MEERGEZINSWONING MET 5 APPARTEMENTEN EN HET AANPASSEN VAN 3 EENGEZINSWONINGEN

BOUWAANVRAAG

FUNDERINGS- EN RIOLERINGSPLAN
meersstraat 68 / nieuw

FORMAAT 420x594	SCHAAL 1/50	DOSSIER 2219EED	TEKENING BA_V2_P_N_01
DATUM 25.06.2024	GETEKEND FB

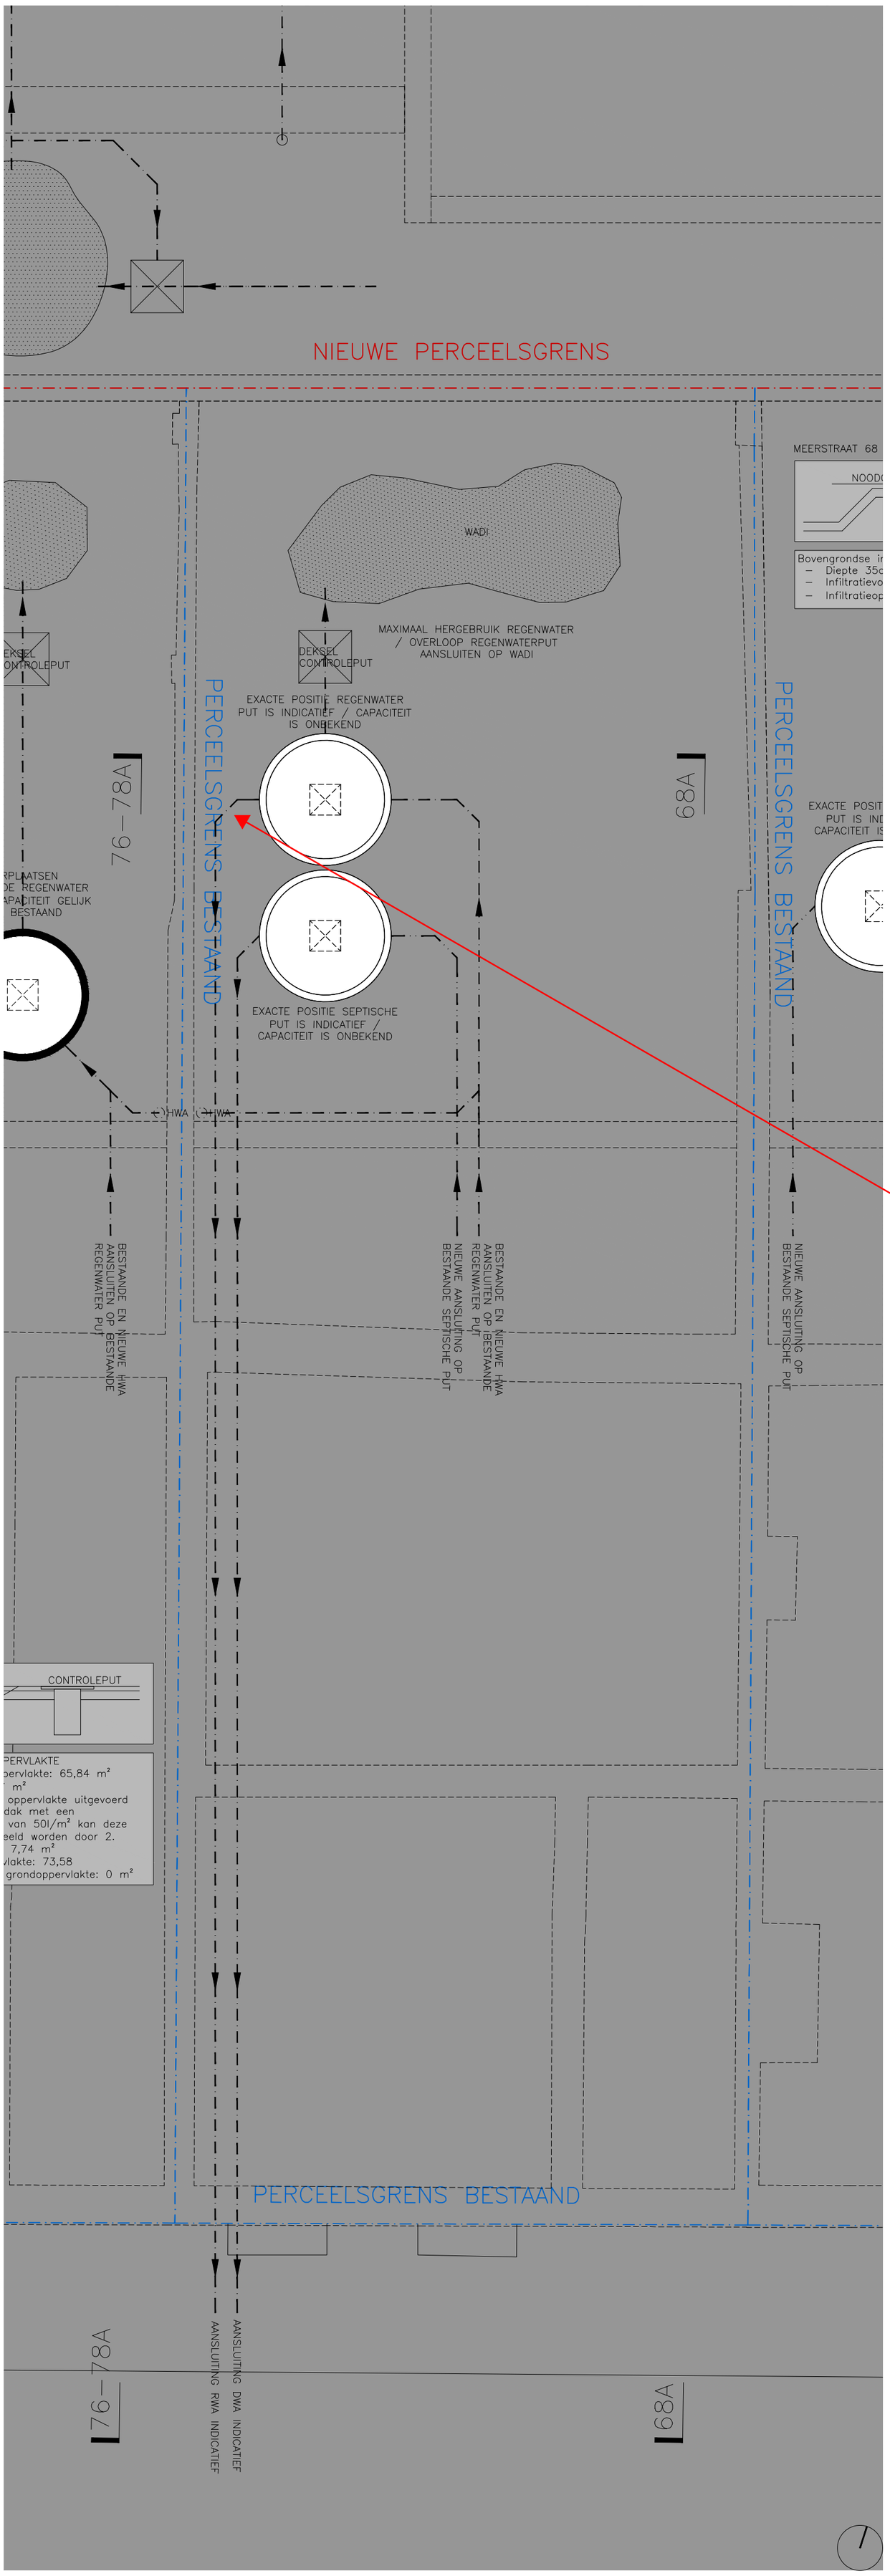
de overloop van de HWA put mag niet naar de riolering worden voorzien

ZIE BIJZONDERE VOORWAARDE(N)
